Produktänderung ECN # 02-2012.5.08

Produkt-Serie	5-polige A-Serie	Artikel-Nr.	NC5F/MA*
Ausführung der Änderung		Datum	Juli 2012
Bemerkung	Neues Design		
Betroffene Produkte	geänderte Versionen: NC5FAH, NC5FAH-D, NC5FAH-0 NC5FAV, NC5FAV-D NC5MAH, NC5MAV		
Nicht betroffen	NC5FAV-SW, NC5FAV-SW-D, NC5MAV-SW (Ausführung mit Schalter)		
Auslieferung der neuen Ausführungen	Ab sofort

Neues Gehäuse-Design

Male-Ausführungen

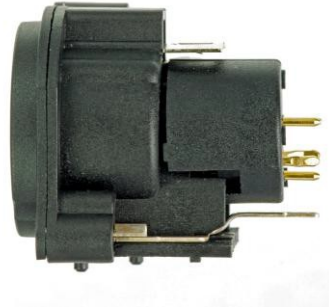
Das Kunststoffgehäuse wurde hinsichtlich der Verarbeitung optimiert. Als Kunststoff wird weiterhin Polyamid PA6.6 30%GR mit Entflammbarkeitsklasse UL94HB verwendet.

Neue Verriegelung bei den Male-Versionen

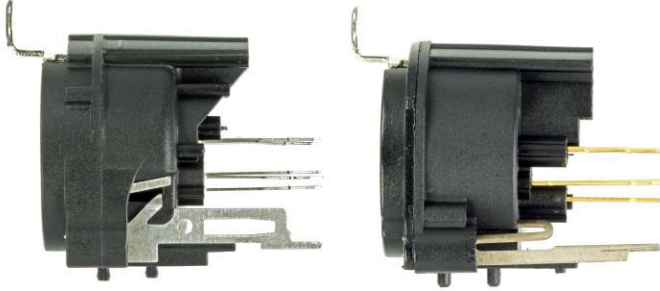
Die Verriegelung ist jetzt in das Kunststoffgehäuse integriert. Die Zugkraft liegt über 200 N. Das bisher verwendete Metallstück wurde entfernt (siehe Bilder unten).

Metallstück entfernt

Neues Design des Erdungskontaktes bei den Buchsen (female)

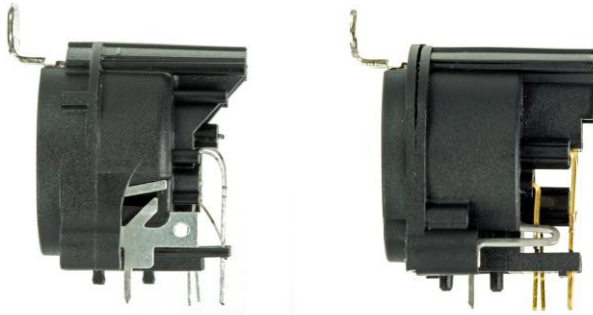
Das neue Design des Erdungskontaktes für die Masseoption 2 ähnelt dem der A-, B- und A-Combo-Serie.
